## 製品一部変更のお知らせ

型番：SW-90

2) 変 更 内 容： 対象商品に組み込まれている歯付き座金の変更

変更前 (現行品)	変更後

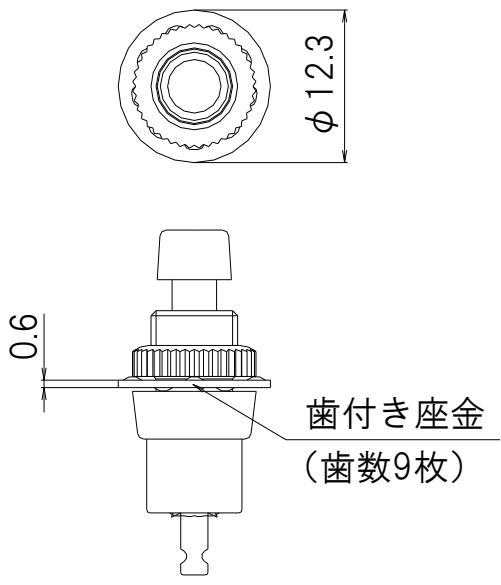
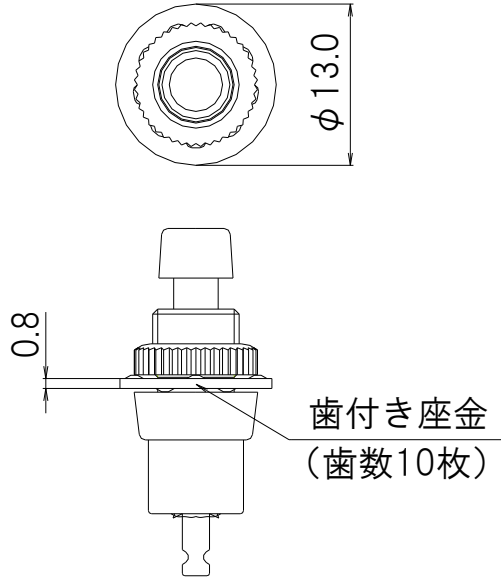
<p>歯付き座金 (歯数 9 枚) 材質 : 炭素鋼 表面処理 : ニッケルめっき</p>	<p>歯付き座金 (歯数 10 枚) 材質 : 炭素鋼 表面処理 : ニッケルめっき</p>

※歯付き座金から歯付き座金への変更です。歯数、寸法が異なるため外観が変わりますが、取付強度等における製品性能に差異はございません。

- 3) 変更の理由： 歯数 9 枚の歯付き座金が廃番となり入手出来ない為、歯数 10 枚の歯付き座金に変更するものです。
